Odniesienie FSN: FSN2026-001

Data FSCA: 27 kwietnia 2026 r.

Pilne powiadomienie o bezpieczeństwie w terenie

Konsola Gentuity HF-OCT z oprogramowaniem od wersji 21.11 do wersji 23.3.13

Rysunek 7-10 Elementy powtarzającej się klatki

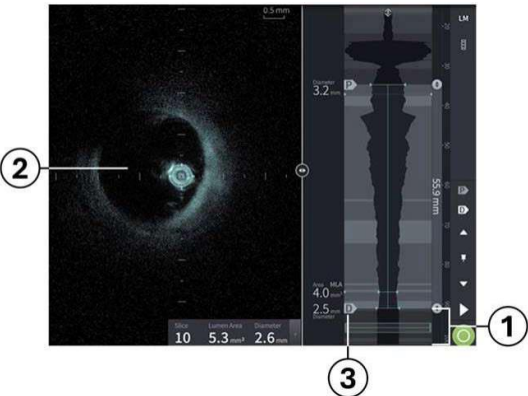
Podczas analizy obrazów OCT należy dokładnie przyrzeć się dalszemu końcowi wycofywania. Przewijać kolejne klatki po kolei, aby wykryć powtarzające się klatki. Powtarzająca się klatka jest rozpoznawana wtedy, gdy kilka następujących po sobie klatek nie wykazuje ruchu wycofywania cewnika. Rysunek 7–10 przedstawia elementy powtarzającej się klatki, a Tabela 7-8 zawiera wykaz i opis każdego z tych elementów.

Element	Opis
1	Dalszy koniec profilu światła naczynia jest najczęstszym miejscem występowania artefaktów powtarzającej się klatki. Podczas przeglądania rejestracji wycofań należy najpierw ocenić ten obszar.
2	Podczas przewijania niezmiennego się odcinka profilu światła naczynia, główny obraz OCT pozostaje bez zmian, co potwierdza obecność powtarzających się klatek w miejscach, gdzie nie występuje ruch wycofywania cewnika.
3	Znacznik dystalny umożliwia przesunięcie punktu początkowego poza obszar powtarzających się klatek w profilu światła naczynia po zidentyfikowaniu pierwszej prawidłowej klatki.

Kontynuować przeglądanie klatek, dopóki nie znajdzie się pierwszej klatki na której wyraźnie widać ruch wycofywania cewnika. Po jej zidentyfikowaniu przesunąć znacznik dystalny do tej pierwszej klatki, na której widoczny jest ruch.

Wykluczyć wszystkie klatki należące do obszaru powtarzających się klatek z wszelkich pomiarów wzdłużnych. Użyć znacznika dystalnego lub narzędzia zakładki jako punktu odniesienia dla pomiarów. Aby zachować dokładność upewnić się, że wszystkie pomiary wykonywane są poza obszarem powtarzających się klatek.
